**Amélioration de la route 173
à Saint-Théophile à l'approche nord
du poste frontalier d'Armstrong**

**Étude d'impact sur l'environnement déposée
à la
ministre du Développement durable,
de l'Environnement et des Parcs**

**Réponses aux questions et
compléments d'informations**

Juillet 2007

Exemple d'une courbe verticale saillante

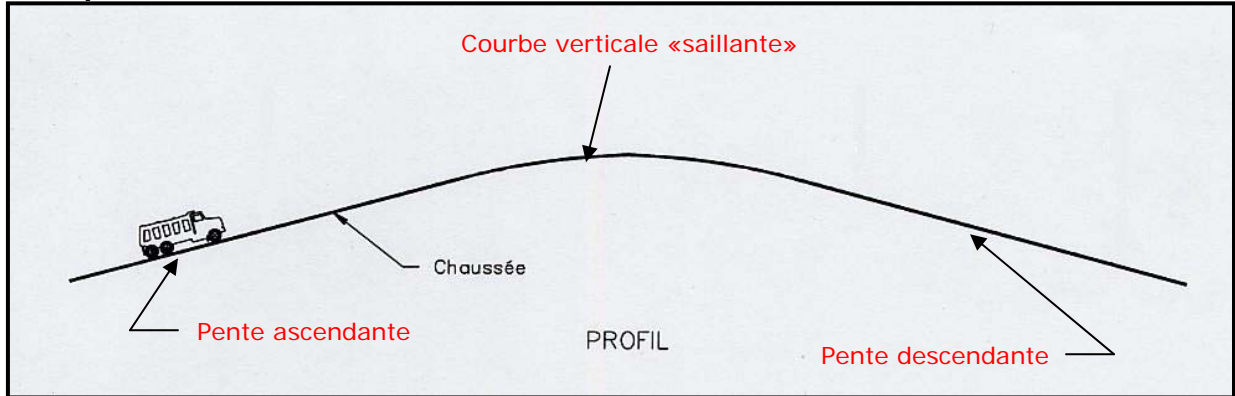
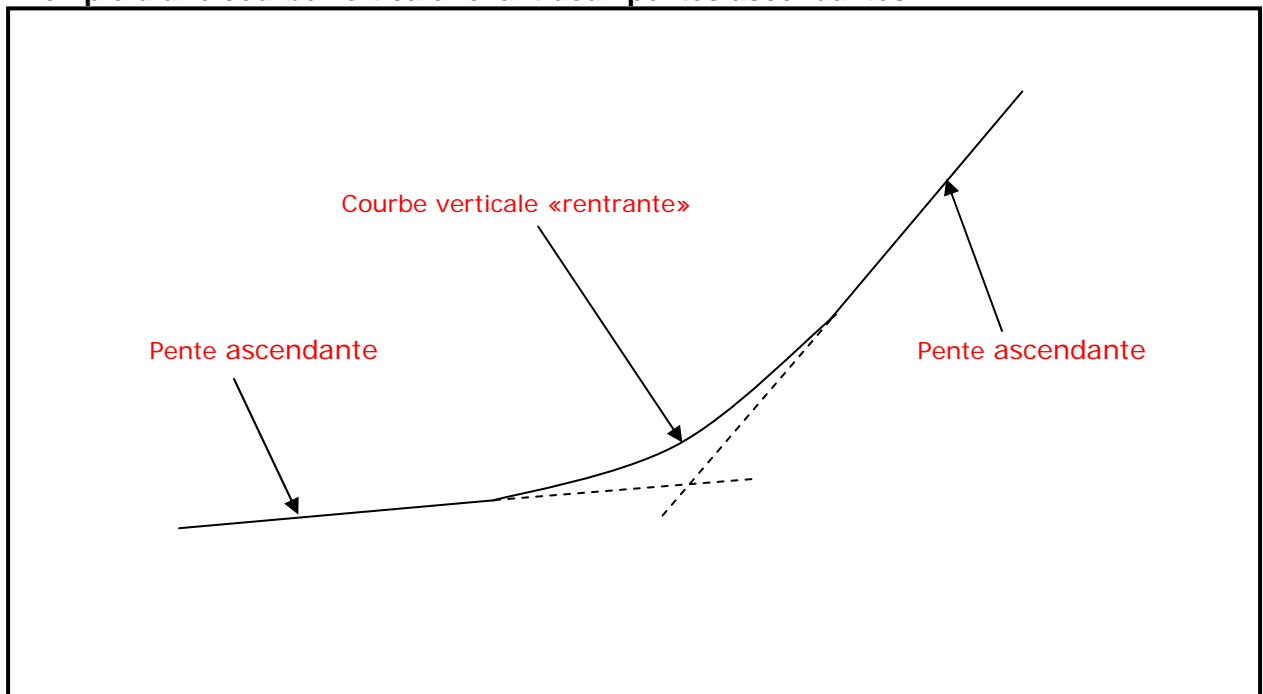
QC-3 *Définir ce qu'est une courbe verticale, et décrire la différence avec la « pente ».*

Le profil longitudinal d'une route, tout comme le tracé en plan, est une suite de droites raccordées entre elles par des courbes.

Dans le profil longitudinal, la pente est associée à une droite reliant deux points d'élévation différents. Suivant une direction donnée, les pentes peuvent être ascendantes ou descendantes.

La courbe verticale sert à relier les pentes entre elles de façon à arrondir et atténuer l'angle formé par deux pentes. Il existe deux types de courbes verticales : les courbes convexes dites « saillantes » et les courbes concaves dites « rentrantes ». Une courbe

verticale peut relier deux pentes ascendantes, deux pentes descendantes ou une combinaison de ces deux types de pentes. Il est important de différencier les pentes des courbes puisque ce sont ces dernières qui limitent la distance de visibilité disponible pour les usagers de la route.

Exemple des pentes pour un accès sur une route non urbanisée

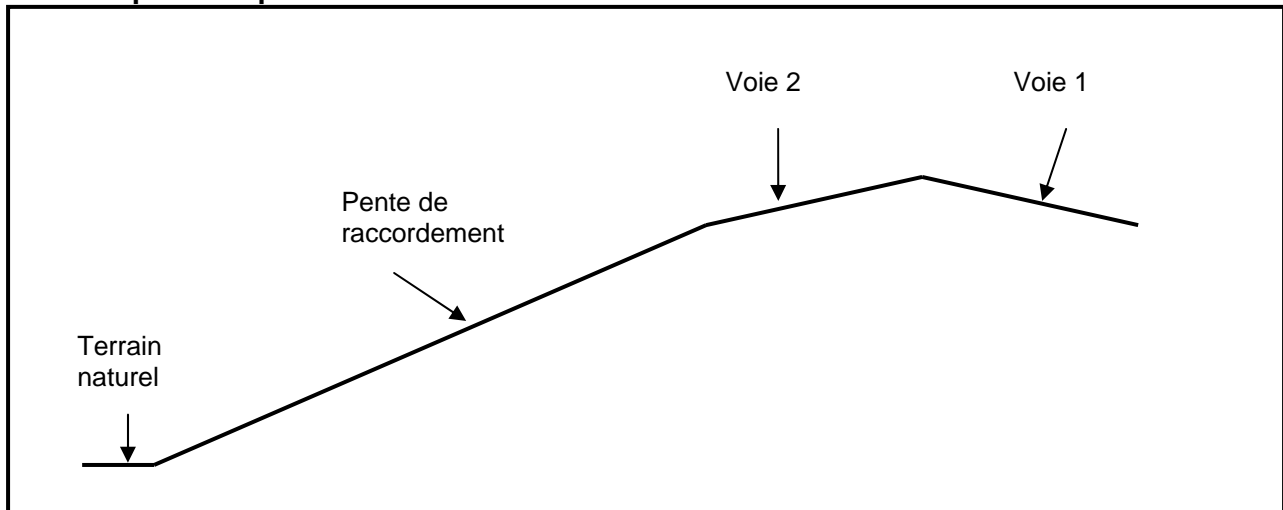
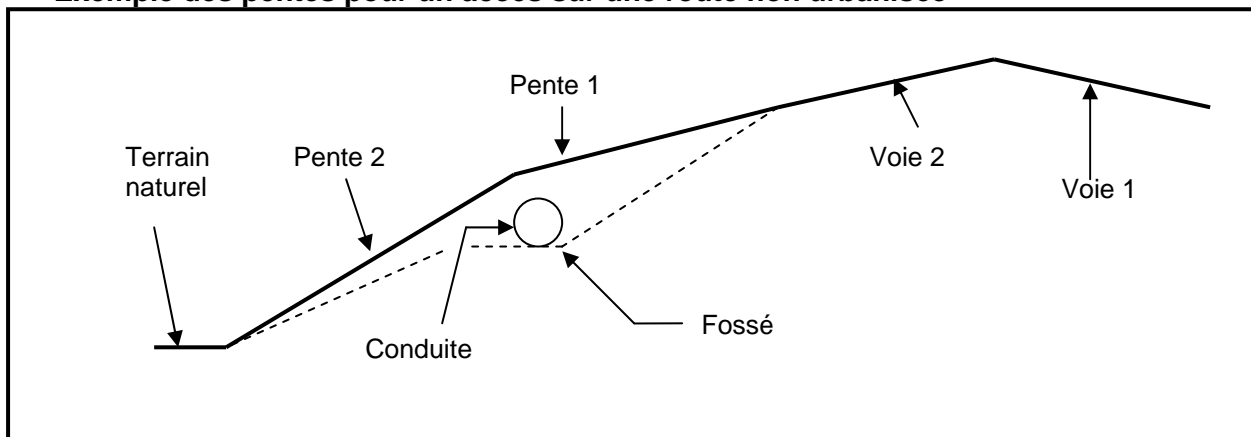
QC-8 *Traitant des accès à la route 173, la dernière phrase de la page 77 énonce que « sans urbanisation, ces pentes seraient plus abruptes, ce qui, dans certains cas, causerait une problématique importante ». Veuillez expliquer davantage.*

Rappelons qu'une pente est le rapport entre une différence d'élévation (hauteur) sur une distance.

Pour une même entrée, imaginons les deux cas suivants :

- 1) Au niveau des accès, la route est urbanisée. Notons que l'urbanisation d'une route ou d'une section de route permet de réduire l'emprise requise puisque les fossés ne sont plus nécessaires, l'eau est captée et canalisée à l'aide d'un réseau d'égout pluvial généralement localisé au niveau des accotements. Ainsi, pour une hauteur donnée, nous obtenons une droite caractérisant la pente de raccordement, laquelle relie les points de raccordement de la route et du terrain naturel.

- 2) La section de route n'a pas été urbanisée, un fossé est donc nécessaire et il doit être canalisé localement à l'aide d'une conduite afin de permettre le passage des véhicules pour accéder aux propriétés. Un recouvrement minimal au-dessus de celle-ci est requis pour protéger la conduite et assurer sa pérennité. Le fait d'installer une conduite et de la recouvrir nous oblige, dans le raccordement de la route au terrain naturel (accès), à utiliser une combinaison de pentes. La première pente, qui part de la route et rejoint le fossé, doit respecter la hauteur de la conduite et de son recouvrement. La seconde pente relie le fossé et le terrain naturel. La différence de hauteur étant la même que dans le cas précédent et la distance entre les points de raccordements de la route et du terrain naturel étant similaires, la seconde pente devra être plus abrupte que dans le cas précédent afin d'intercepter le terrain naturel.

Figure 9

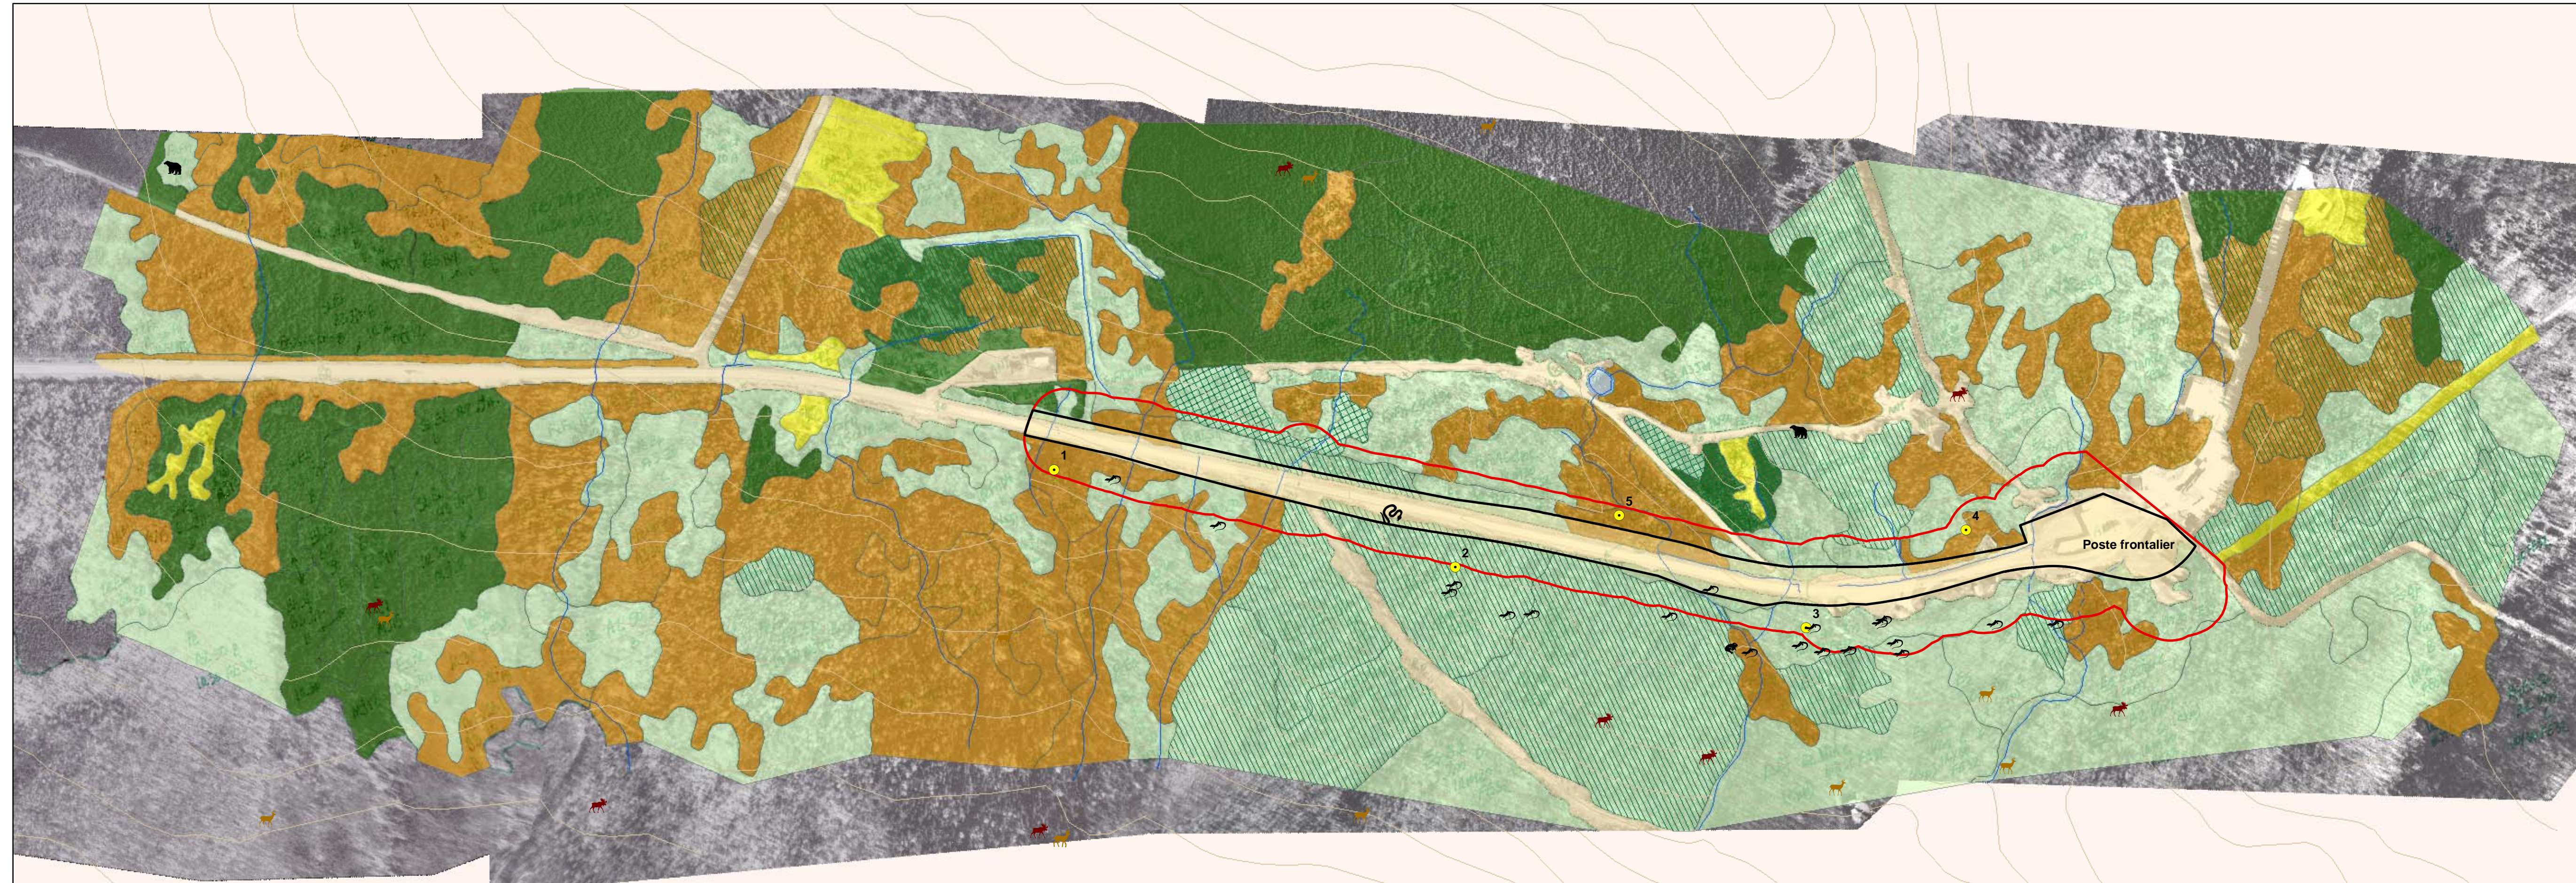
QC-20 *Fournir sur une carte la localisation des stations d'inventaire, numérotées.*

Une mise à jour de la figure 9, description du milieu naturel, incluant la numérotation des stations d'inventaires est présentée à la page suivante.
